No.4コメント回答(海溝軸付近のすべりの不均質性の影響)

プレート間地震の津波評価のコメント回答の概要(再掲)

プレート間地震の津波評価の全体像とコメント回答との関係

浜岡原子力発電所の概要

No.4コメント回答：海溝軸付近のすべりの不均質性の影響

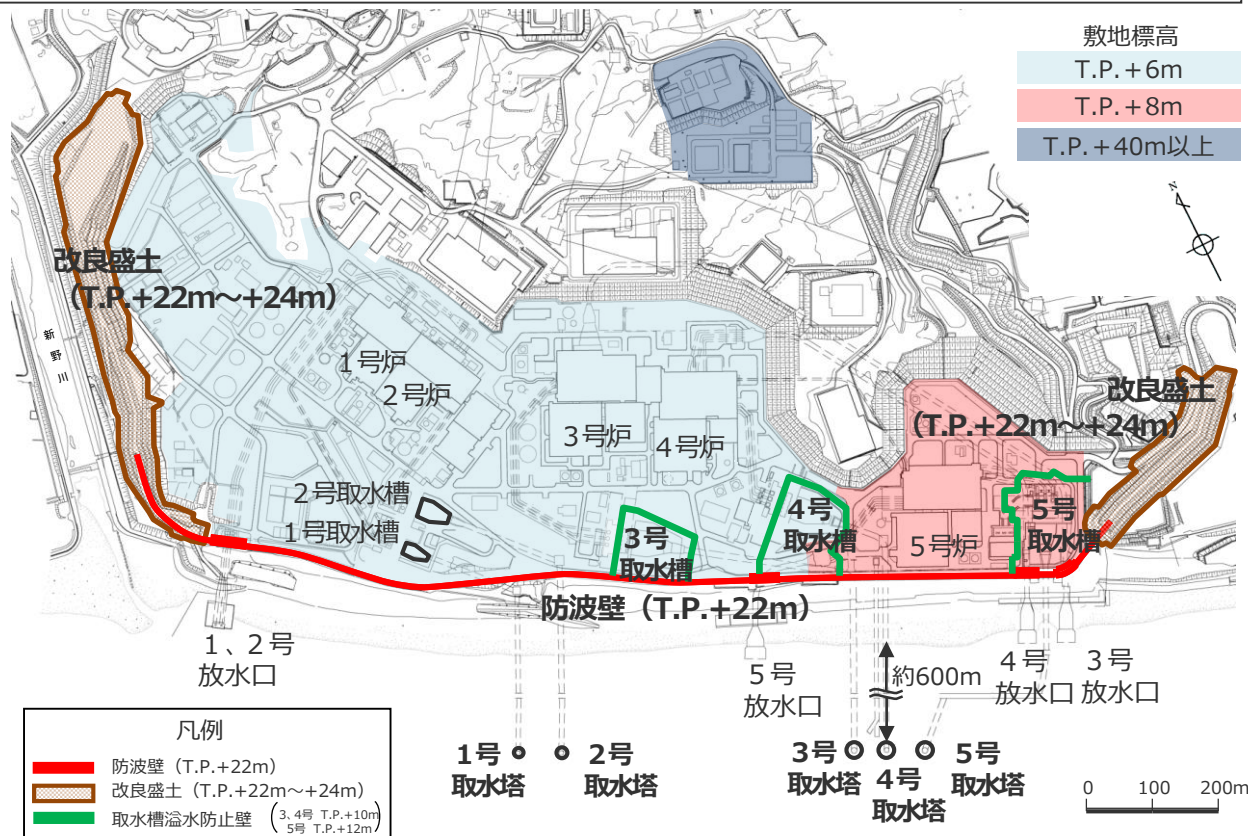
4	<p>【海溝軸付近のすべりの不均質性の影響】</p> <ul style="list-style-type: none"> 東北沖地震では、海溝軸付近で顕著なすべりの不均質が確認されている。 海溝軸付近のすべりの不均質性の影響は、海溝軸から遠ければ津波伝播の過程で平均化されるが、海溝軸からの距離が近ければ平均化されずに到達するので、小さなすべりの不均質であっても影響が出やすい。 国内外の巨大地震の津波事例が限られているなか、トラフ軸から近い浜岡においては、敷地の津波評価に影響の大きいすべり量、ライズタイムについて、更なる不確かさを考慮して裕度を持って設定する必要がある。 	<ul style="list-style-type: none"> 海溝軸付近のすべりの不均質性による影響は、海溝軸から陸域側では、海溝軸から沖合側で見られるような海溝軸からの距離の影響は見られず、海溝軸から陸域までの距離が近いことによって特別な考慮をする必要はないことを確認した。 また、当社のプレート間地震の津波評価は、不確かさの考慮として、国内外のMw9クラスの巨大地震・津波の発生事例に基づき「(A)各種パラメータの網羅的検討による方法」による検討を行っており、内閣府(2020)および南海トラフにおける津波堆積物調査の拡充を踏まえると、2020年までに確認されている痕跡高を再現する津波が最大クラスの津波として想定されるところ、この痕跡高を2~3倍程度上回る保守的なものとなっている。 これらのことから、当社のプレート間地震の津波評価は、国内外のMw9クラスの巨大地震・津波の発生事例や津波波源のすべりの不均質性の影響を踏まえても、不確かさの考慮として十分保守的なものと考えられるが、第981回審査会合におけるコメントおよび国内外のMw9クラスの巨大地震・津波の発生事例が限られていることを踏まえ、更なる不確かさの考慮として、敷地の津波評価に影響の大きいすべり量とライズタイムの組合せを国内外のMw9クラスの巨大地震・津波の発生事例に対してより慎重に裕度を持って設定することとした。 具体的には、「(B)代表パラメータの検討による方法」により検討された内閣府の最大クラスモデルの津波評価において他のパラメータの影響を代表するよう非常に大きく設定されているすべり量(37m)とライズタイム(60s)の組合せを、「(A)各種パラメータの網羅的検討による方法」により検討している当社のプレート間地震の津波評価において更なる不確かさの考慮として検討することとした。

■ 審査会合におけるコメントおよび国内外のMw9クラスの巨大地震・津波の発生事例が限られていることを踏まえ、国内外の巨大地震・津波の発生事例に対してより慎重に裕度を持って、敷地の津波評価に影響の大きいすべり量とライズタイムの組合せを検討することとし、「(B)代表パラメータの検討による方法」により検討された内閣府の最大クラスモデルにおいて他のパラメータの影響を代表するよう非常に大きく設定されているすべり量(37m)とライズタイム(60s)の組合せを、「(A)各種パラメータの網羅的検討による方法」により検討を行っているプレート間地震の津波評価において更なる不確かさとして考慮することとした。

日本海溝の特性化手法モデルの設定

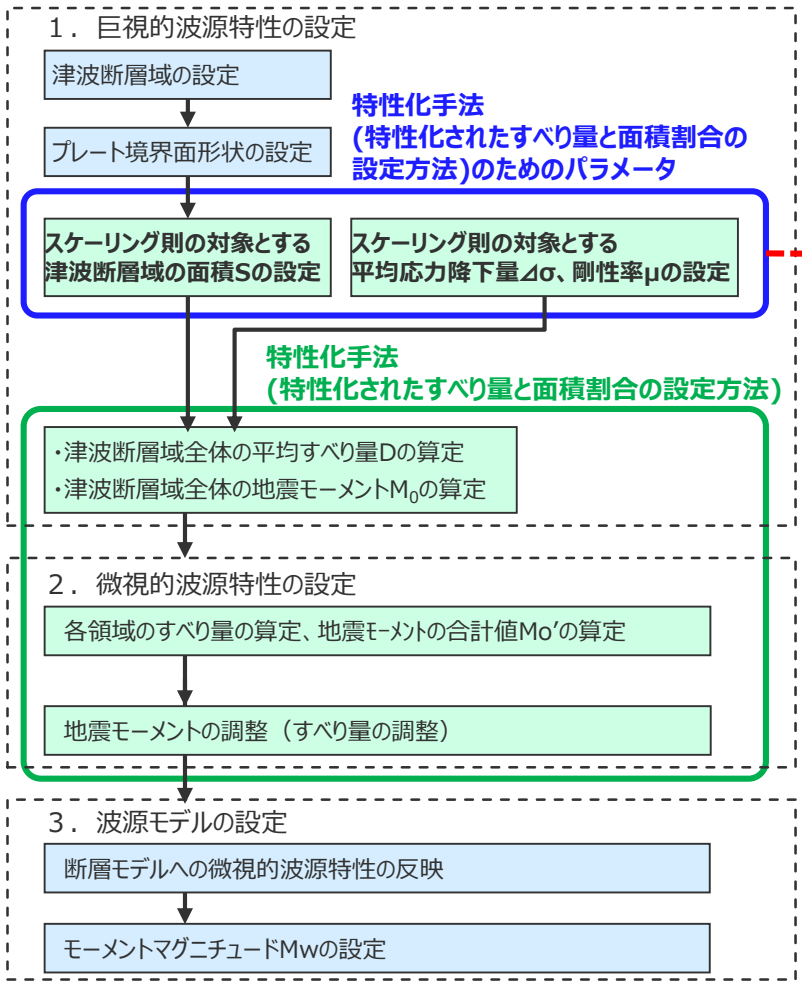
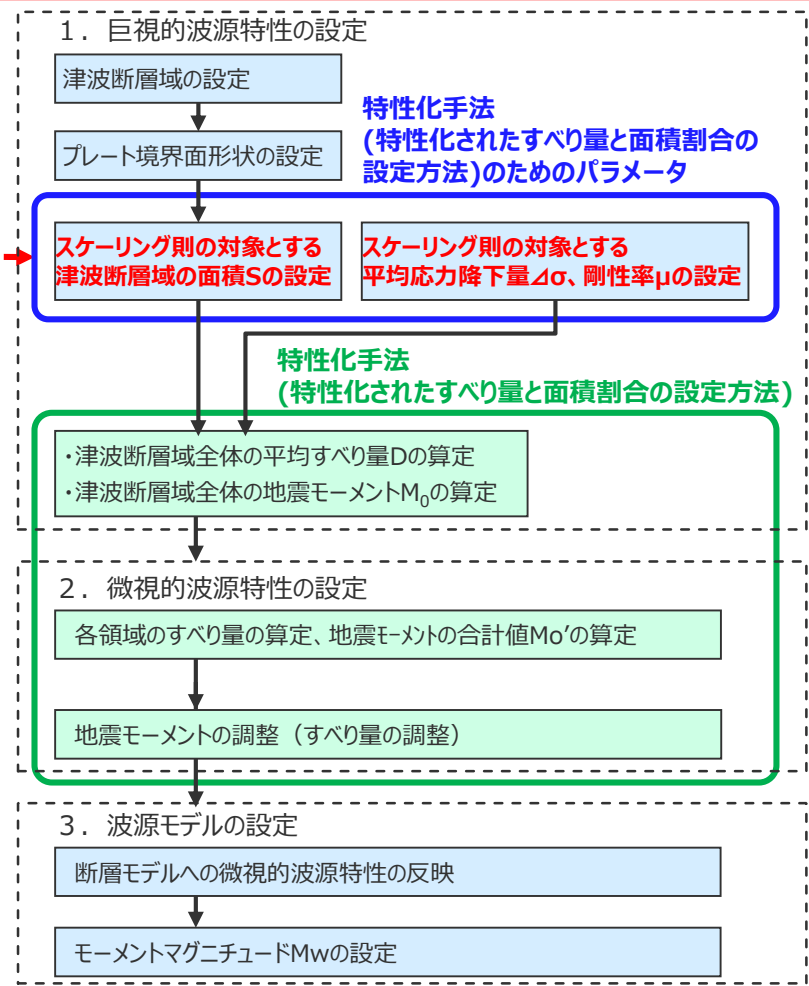
(No.2コメント回答 (日本海溝の手法を用いた波源モデルのパラメータ設定) に伴う変更点)

- ・特性化手法（特性化されたすべり量と面積割合の設定方法）のためのパラメータは、日本海溝の検証事例のパラメータを参照するのではなく、南海トラフおよび国内外の巨大地震に関する最新知見に基づき設定することとした。

4.2 検討波源モデルのパラメータスタディ (補足) 遷移領域の有無が津波評価結果に与える影響の確認 (遠州灘沿岸の痕跡再現モデルにおける影響確認)

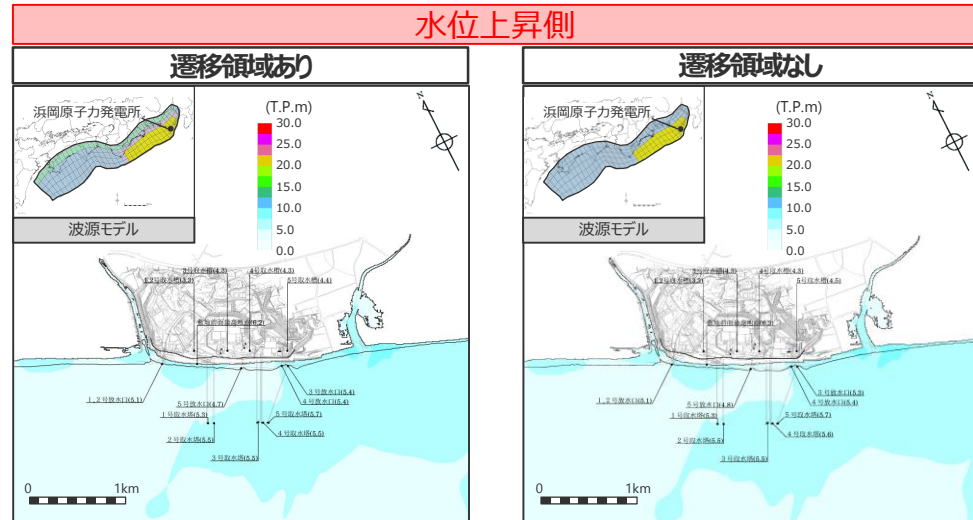
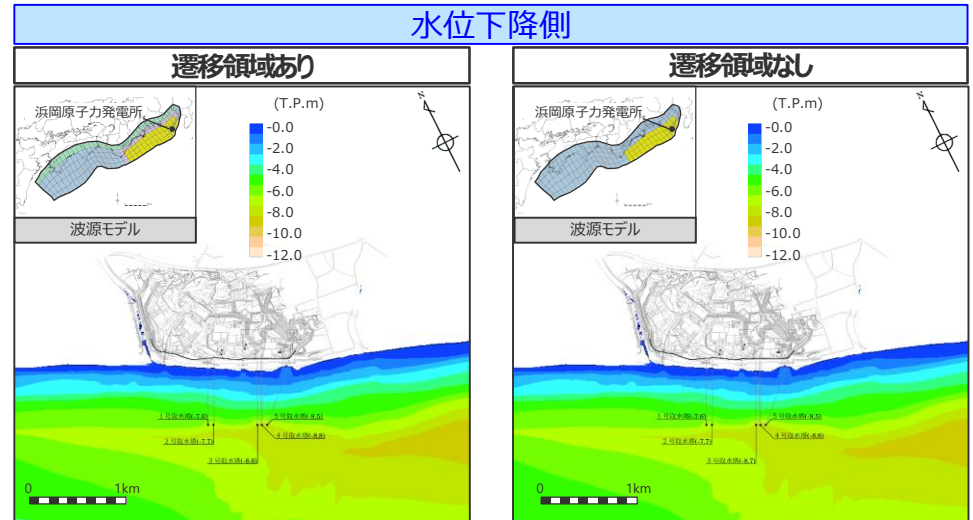
No.3コメント回答：遷移領域を設けたモデル設定の妥当性

■ 遠州灘沿岸の痕跡再現モデルについて、遷移領域がある波源モデルと遷移領域がない波源モデルの津波評価結果を比較した結果、遷移領域の有無が津波評価結果に与える影響は小さいことを確認した。
